質問 1：設計例

質問 2：設計例

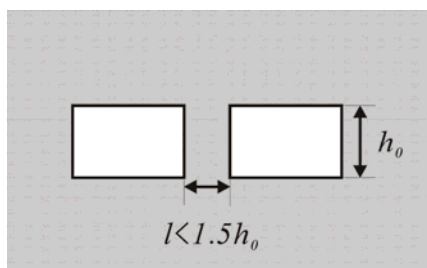
Q：耐震壁の開口間が狭い場合，中央の方立壁の脆性破壊を指摘されそうですが，耐震壁としてよいのでしょうか。

A：御指摘頂いたように，図のような方立壁では，脆性的な破壊が予想されますので，このような有開口壁を耐震壁として扱うためには，開口低減率を適切に算定するだけでなく，方立壁の損傷をどこまで許容するのか判断する必要があるように思われます。開口低減率に関しては，従来は，方立壁の形状に応じて，面積を等価にする方法と，包絡開口を用いる方法を使い分けられていましたが，2010年度版 RC 規準では，投影長さを用いた方法が新たに導入されており，開口の配置によらず，一意に開口低減率が算定できるように変更されております。（上図の例では，面積を等価にした場合と同じ開口低減率が得られることとなります）また，方立壁に関しては，せん断ひび割れの発生自体を防止することは難しいように思われますが，ひび割れ発生後の挙動については，耐震壁の他の部分と比較して，方立壁の破壊が先行し過ぎることがないように配慮することも可能であるように思われます。方立壁が受ける損傷については，例えば，文献 1) では，左右を開口によって隔てられた方立壁において， $R=1/200\text{rad}$ .まで変形が進むと，せん断ひび割れが進行し，試験体によっては，コンクリートの圧壊が生じたことが報告されています。

質問 3：壁部材

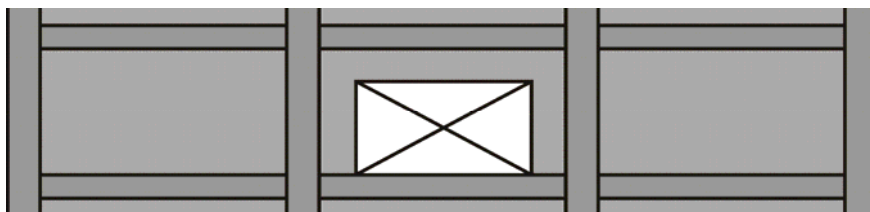
Q：横連層の壁で中央が開口周比的に耐力壁とならないが，耐力壁両側に無開口の耐力壁がついていると，この 3 枚を 1 枚として考えると全体的に耐力壁として挙動すると思われませんが，この場合も縦連層と同じように，この 3 枚に対し，1 つの開口低減率で設計すべきでしょうか。

A：2010 年版 RC 規準では，p.302 において，連スパンへの拡張についての記述があり，スパンごとに評価しても，連続スパンを 1 枚の耐震壁としても評価してよいとありますので，問い合わせ頂いた例に関しても，1 枚の耐震壁として評価して頂いて問題ないと思われま

質問 4：壁部材

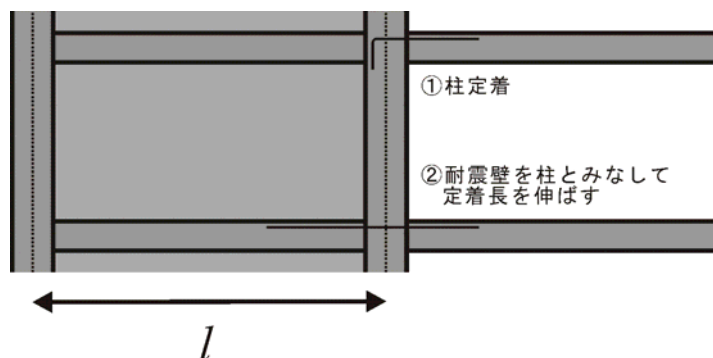
Q：耐震壁付き架構に接続する境界梁の端部鉄筋は、①柱に定着するのか、②耐震壁全体を柱とみなして伸ばす方がいいのか、どうでしょう。②の場合、水平定着を考える柱せいは1になるのでしょうか。

A：柱梁接合部は周辺部材による拘束が大きいほど強度が増すことが知られておりますので、耐震壁付き架構に取り付いた境界梁の端部鉄筋の定着条件は、一般の柱梁接合部と比較して良好であると考えられます。従いまして、通常の柱梁接合部と同様の定着を行って頂ければ問題ないと思います。
